小型超音速実験機（ロケット実験機）  
対策検討報告書

平成15年1月15日

対策検討委員会

図1 システム改修項目の検討の流れ

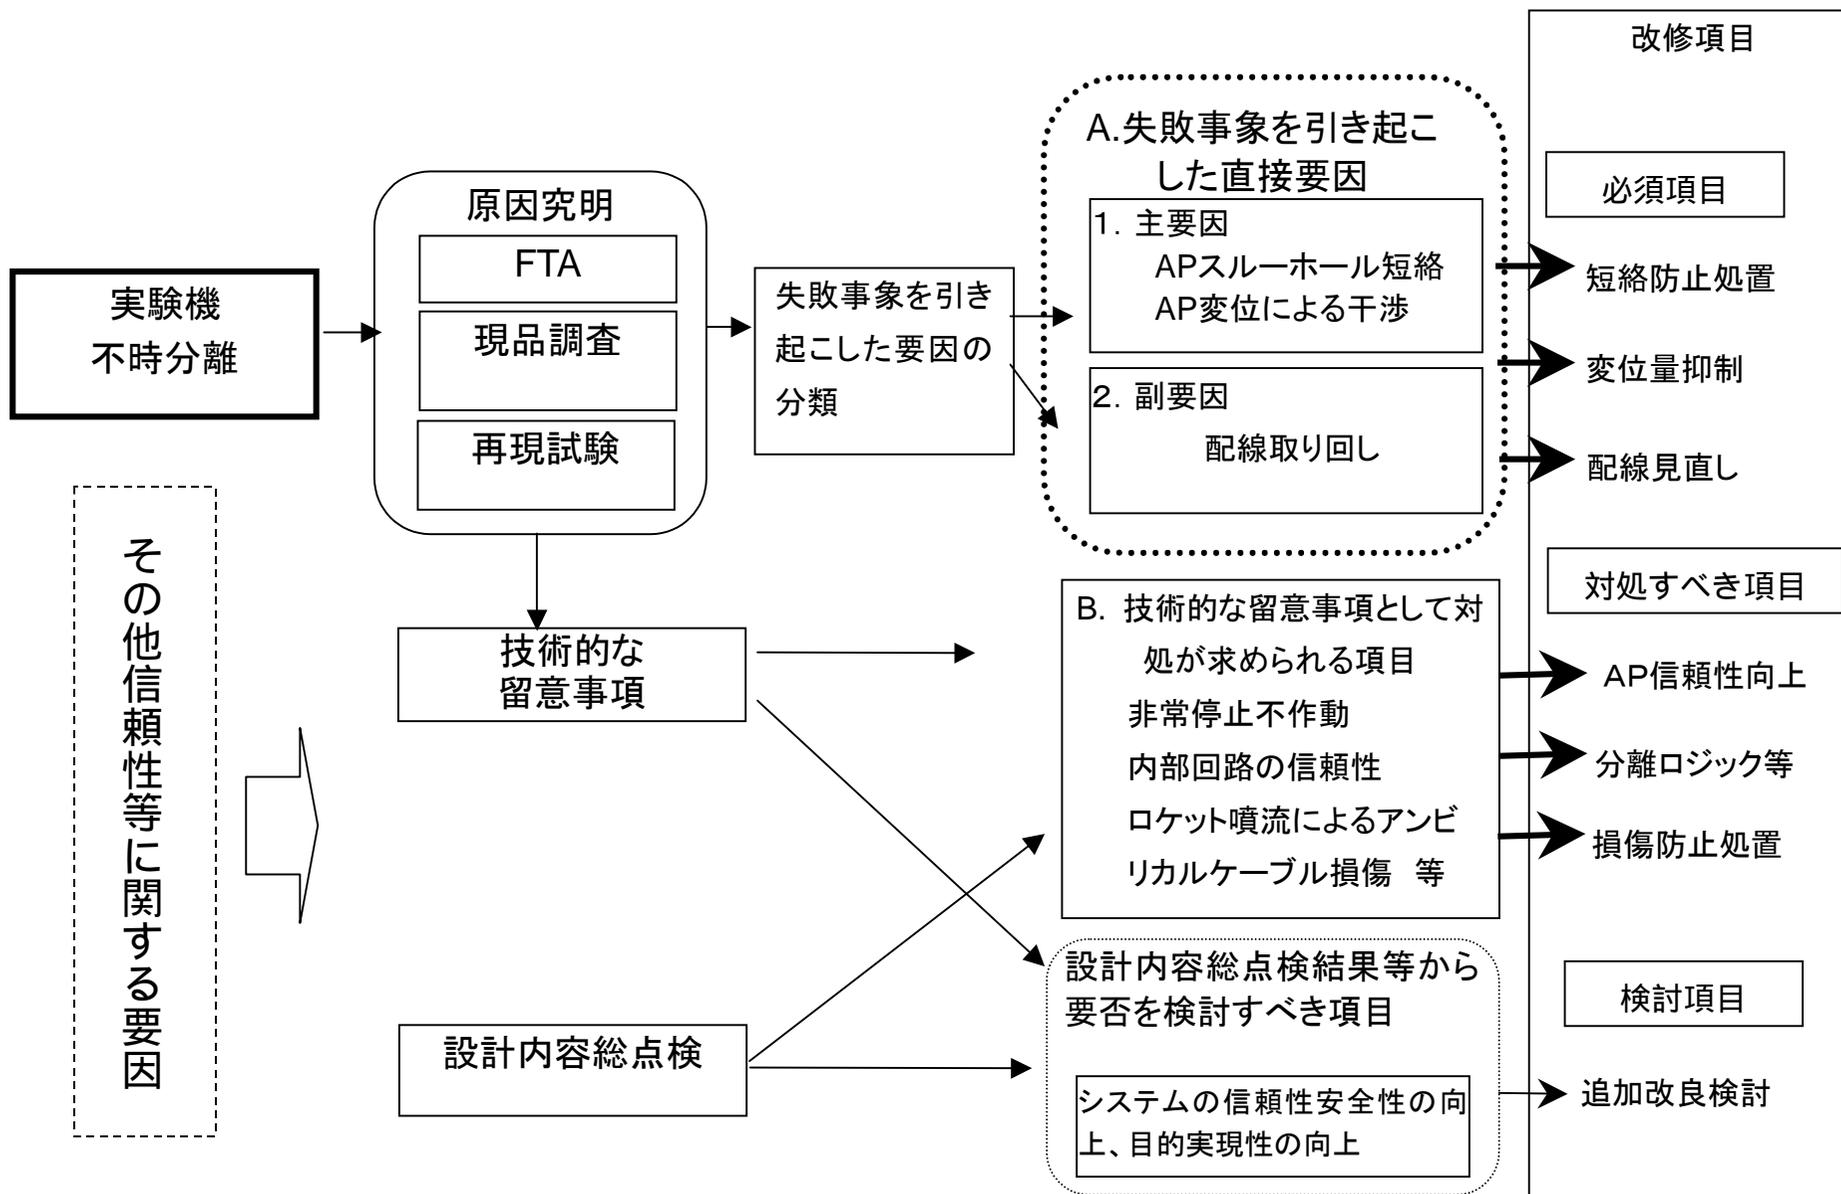
本節において飛行実験システム全般に関わる改修対策の項目を提示する。項目には、直接原因に対する対策として実施が必須であるもの、及び原因調査の過程において抽出されたその他の項目のうち、信頼性向上のために対処すべきものが含まれる。またそのほか、設計内容の総点検によって抽出され、今後の技術検討によって対策の要否を判断すべき項目についても検討項目として提示する。なお、システム改修項目の検討の流れを図1に、改修検討箇所の概要を図2に示す。

図2 システムの改修検討箇所の概要

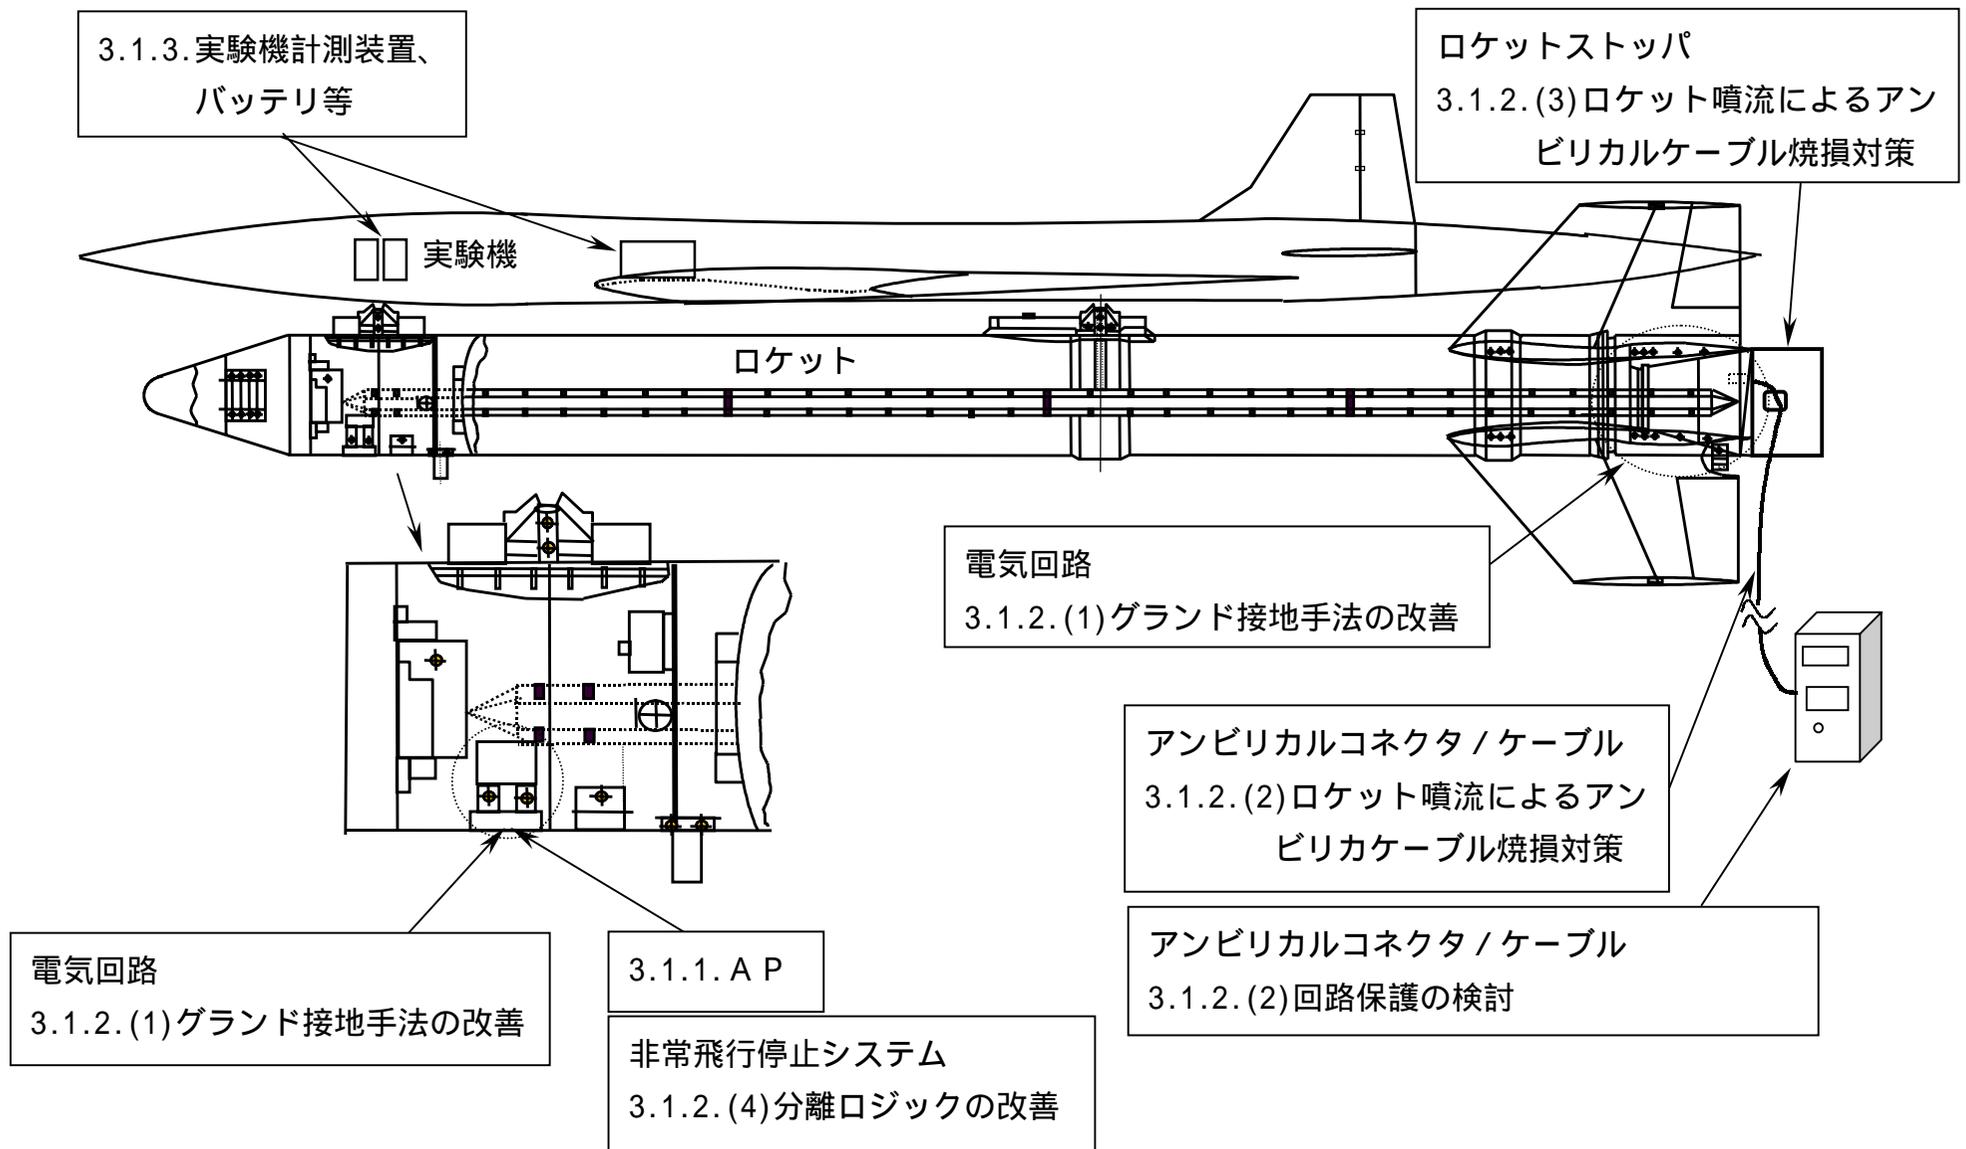
失敗の直接原因となったAPの電源ライン短絡は、AP入出力部のフレックスハーネス基板に設計変更して設けた5V電源スルーホールが、ロケット発射時の加速や振動等でAPが移動したことによって、アルミ製ブラケットに接触したことから発生したものである。このため、スルーホールの短絡防止、及びAP防振マウントの変形によるAPのハーネスの干渉の回避を目的として、以下の電源ライン周辺の改善を行い、AP単体としての信頼性向上を図ることが必須である。

コネクタ及びその取り付け方法の改善

変形の少ないAP防振マウントへの変更

AP周辺ハーネスの干渉防止

なお、防振マウントに関しては使用実績、振動試験結果などを十分に評価検討して選定する必要がある。
